ORCOD-IN de Grigny 2

Étude d'impact du projet ORCOD-IN Grigny 2

Mémoire en réponse à l'avis de l'Autorité environnementale

LOCALISATION DE LA ZONE D'ÉTUDE AU SEIN DU RÉSEAU DES ZONES HUMIDES - ZOOM SUR LA ZONE D'ÉTUDE RAPPROCHÉE

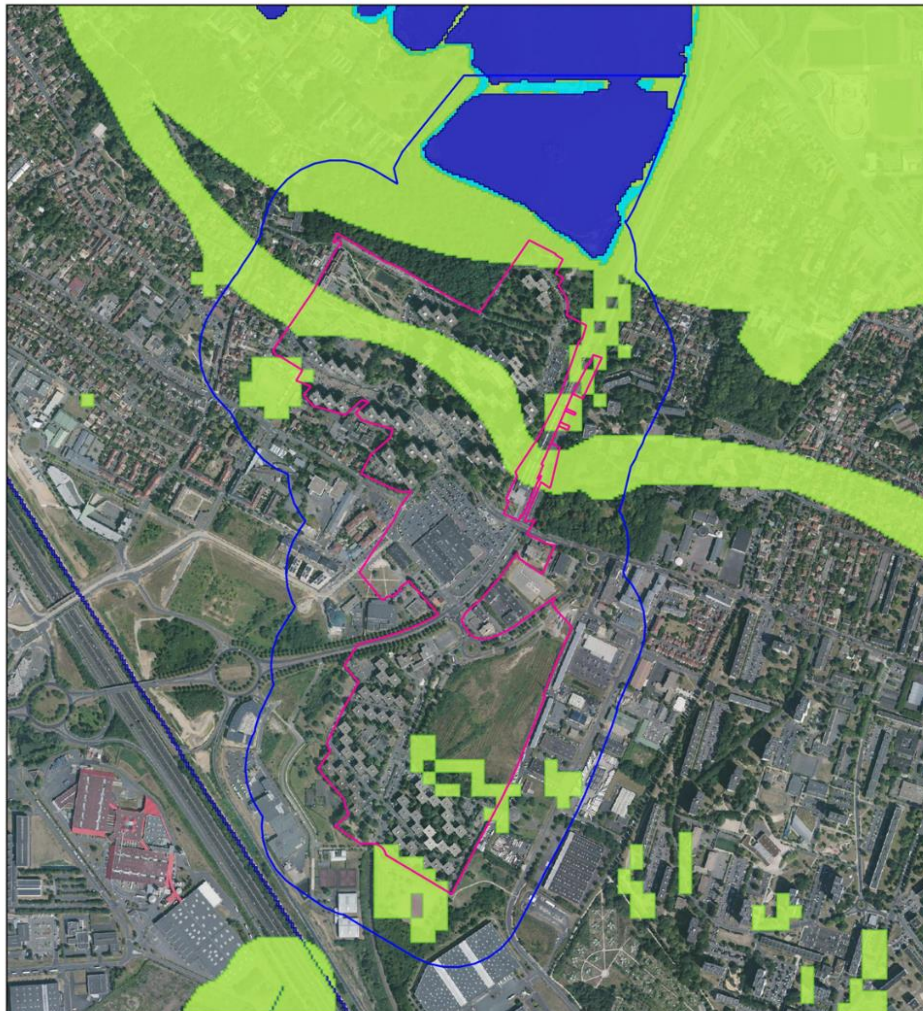
L'Ae recommande de compléter l'inventaire des zones humides, selon la définition de l'article L. 211-1 du code de l'environnement et selon le protocole en vigueur pour garantir l'exhaustivité des résultats, en particulier dans tous les secteurs de présence probable de zones humides concernées par une composante du projet.

La zone d'étude est concernée par des zones d'alertes de classe B (anciennement classe 3). La carte ci-dessous présente la localisation des enveloppes d'alertes :

L'étude faune-flore réalisée dans le cadre de l'étude d'impact a d'ores et déjà permis d'identifier deux zones humides au regard du critère « flore » (sur le secteur de la Folie). Dans le cadre de cette expertise, aucun autre secteur n'a présenté ce type de caractéristique au niveau de la flore.

Des diagnostics spécifiques (études de sol) seront réalisés courant 2023 en vue de lever des doutes au niveau des secteurs d'aménagement programmés au sein des zones d'alertes des zones humides (en lien avec la recommandation 18). Les résultats seront bien pris en compte lors de l'actualisation de l'étude d'impact et permettront de bien mesurer les incidences du projet et de préciser, le cas échéant, les mesures ERCA adéquates à mettre en œuvre.

Figure 2 : Part modale des usagers de la gare (Source : Groupement Transamo, étude d'insertion du tracé définitif du TZEN 4 et aménagement et programmation du pôle gare de Grigny, 2022)

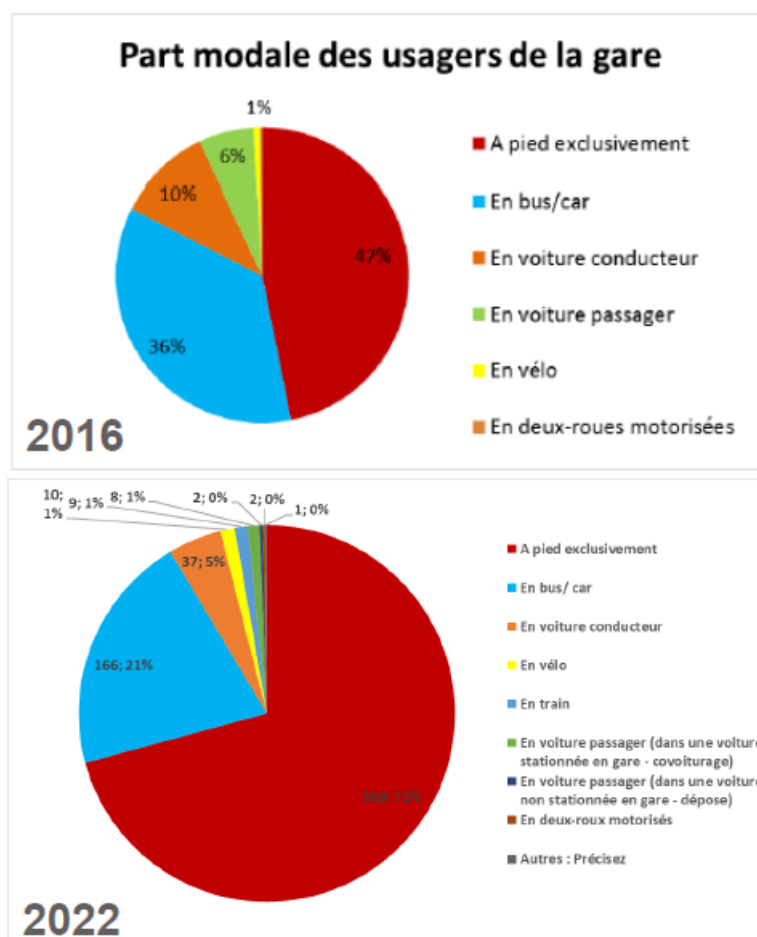
L'Ae recommande de compléter le volet déplacements de l'état initial par des informations sur la répartition entre les différents modes de transport si possible à l'échelle communale.

Cette étude présente **la part modale des usagers de la gare de Grigny**, en 2016 et 2022. Les résultats sont présentés dans la figure ci-dessous :

Les modes de rabattement en gare ont évolué entre 2016 et 2022 :

- Usage important et en forte hausse de la marche à pied, contrairement au vélo :
 - 2016 : 48% de modes actifs dont 1% de vélo
 - 2022 : 71% de modes actifs dont 1% de vélo
- Une importance majeure des transports en commun routiers pour le rabattement en gare, malgré une baisse de sa part modale :
 - 2016 : 36%
 - 2022 : 21%
- Un usage de la voiture divisé par trois :
 - 2016 : 16%
 - 2022 : 5%.

Figure 3 : Etat existant (2019) plan du réseau de gaz (Source : AXL/Urbatec)

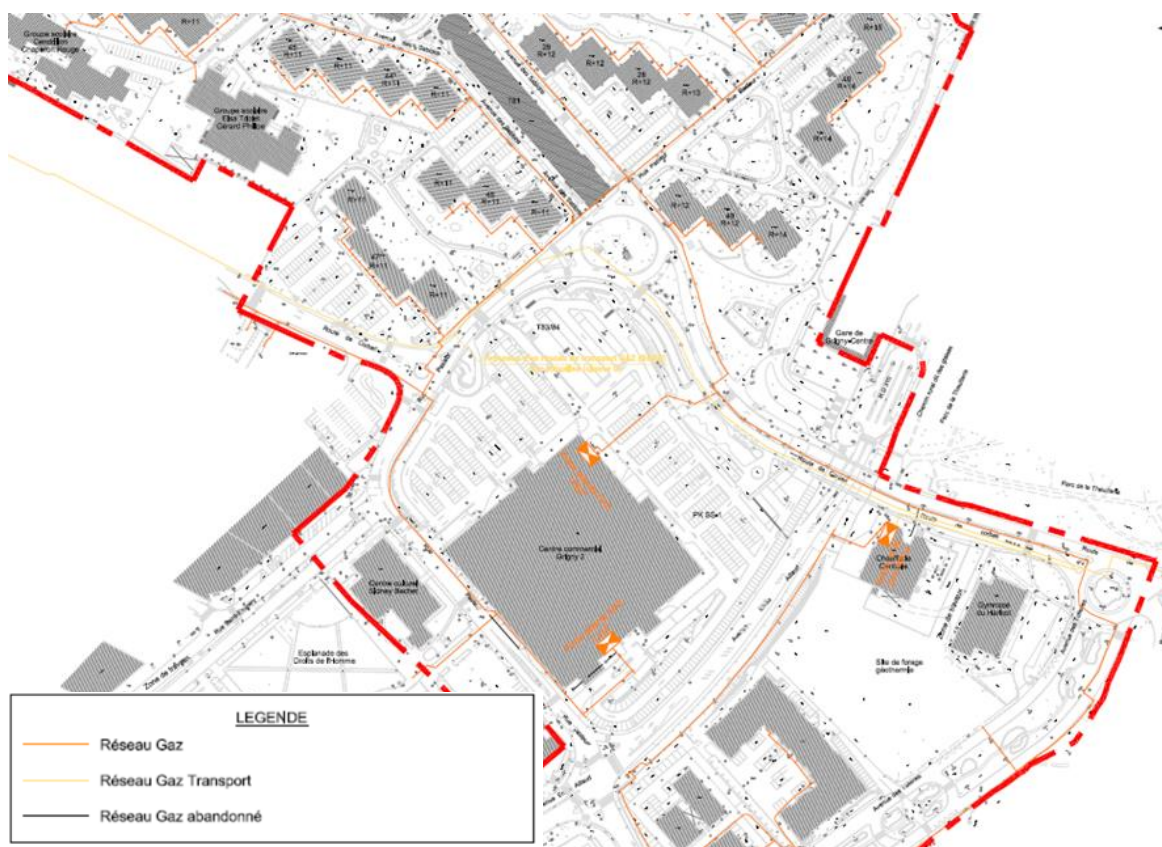
L'étude d'impact évoque la présence d'une canalisation de transport de gaz et propose uniquement une mesure d'accompagnement (MA49), visant à mieux la localiser. Il semble impératif, dès à présent, de prendre l'attache de GRT gaz, pour connaître avec précision la zone non aedificandi et les autres mesures de protection éventuellement nécessaires et d'en déduire les éventuelles restrictions ou adaptations du plan-guide de la Zac. Une analyse de compatibilité ou une notice de sécurité avec le projet sera à effectuer dans le cas respectivement d'établissements recevant du public (ERP) de plus de 100 personnes ou d'ERP de moins de 100 personnes.

En revanche, l'arrêté préfectoral du 30 mars 2016 (en annexe), pris en application de l'article R. 555-30 b) du Code de l'Environnement, précise qu'il est interdit de construire un ERP susceptible de recevoir plus de 100 personnes dans une bande de 5 mètres autour de la canalisation.

La carte ci-dessus sera intégrée dans le rapport de l'étude d'impact (Partie 5 – Incidences du projet sur l'environnement, point 1.6.2 Risques technologiques).

Extrait de la carte de mise en défens des arbres à gîte (MR03) (*corrigée*) :

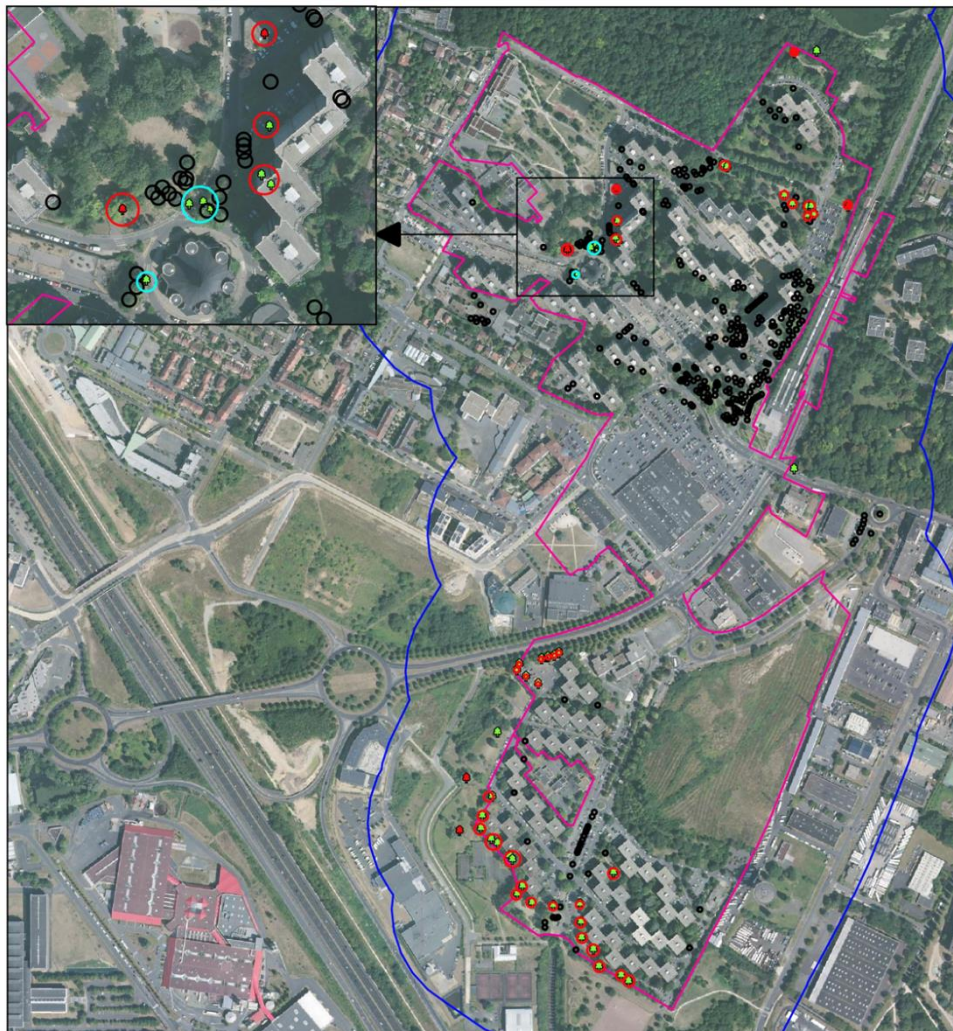
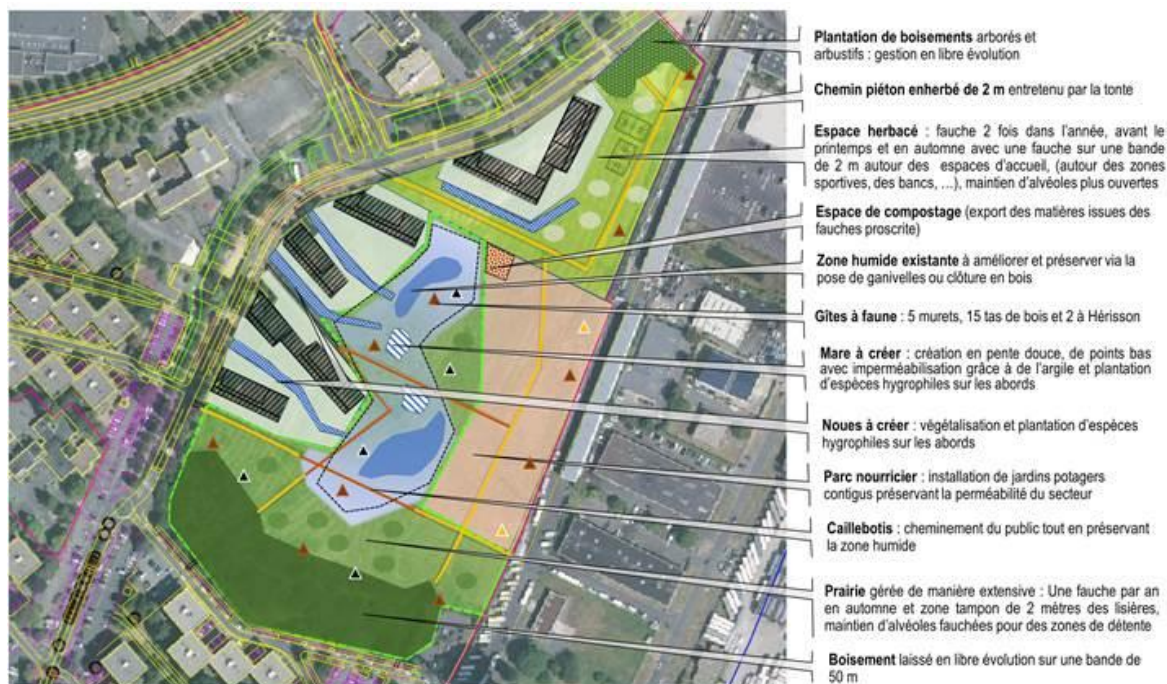
- **de reconsidérer l'abattage d'arbres-gîtes potentiels par la mise en place de mesures d'évitement et de réduction et à défaut de définir une mesure de compensation,**
- **de compléter le dossier par une première estimation des arbres qu'il est prévu d'abattre et de planter.**

Toutefois, dans le volet naturel de l'étude d'impact, une première estimation des arbres gîtes potentiels abattus est présentée au sein d'une cartographie. Les arbres gîtes à abattre ont été déterminés par une analyse sur base du plan de masse projeté au stade de la rédaction de l'étude d'impact, superposé à la couche de relevés GPS des arbres à gîte potentiels.

L'ensemble des arbres à fort potentiel d'accueil seront préservés dans le projet. Les 4 arbres à gîtes potentiels faisant l'objet d'abattage présentent un intérêt modéré pour ces espèces. Ils représentent 7% des arbres à gîtes potentiels sur le périmètre du projet et ainsi une perte relativement faible des arbres à gîte relevés sur le secteur, notamment tenant compte de la préservation des boisements de proximité de plus fort intérêt pour ces espèces que sont le Bois de l'Arbalète au Nord et le parc de la Theuillerie à l'Est.

Une réflexion sera menée par le maître d'ouvrage pour minimiser le nombre d'arbres à abattre et sauvegarder dans la mesure du possible les 4 arbres gîtes potentiels concernés.
